Vedlagt innspill med synspunkter på forslaget til kommuneplanens arealdel for Meløy kommune 2023- 2035 er også adressert til Statsforvalteren i Nordland.

Manglende jordvern hensyn og alternativvurderinger i forslag til kommuneplanens arealdel for Meløy kommune 2023-2035

Figur 1. Forslag til justert trasé ved Eidbukst.

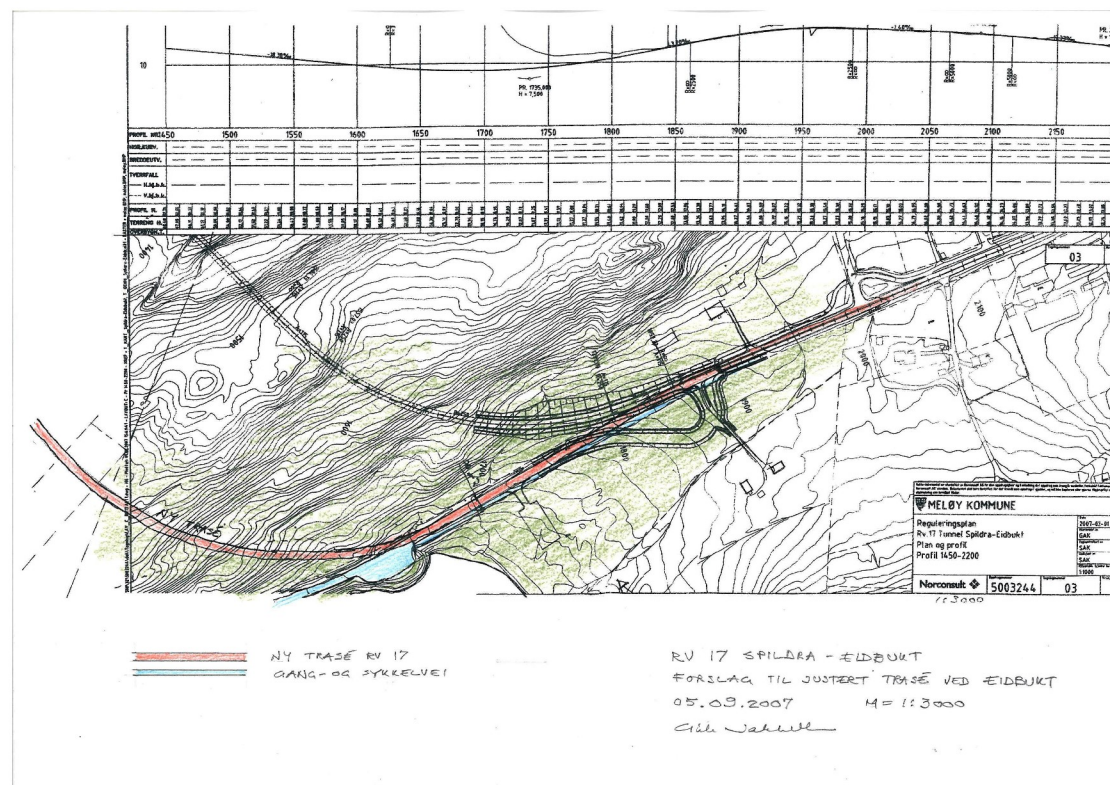
Tunnelprosjektet Eidbukst-Spildra er ikke nevnt i høringsdokumentene¹. Prosjektet er kontroversielt fordi det ødelegger matjorda i Eidbukst². Det foreliggende planforslaget oppfyller ikke skjerpede krav til jordvern³, og krav om dokumentert utredning av alternativer til ødeleggelse av dyrket mark ved utforming av arealplaner⁴.

Allerede i 2007 ble det lagt frem forslag til justert trasé ved Eidbukst hvor matjorda ble bevart ved å flytte tunnelåpningen et par hundre meter mot vest til området ved eksisterende rasteplass (Figur 1).
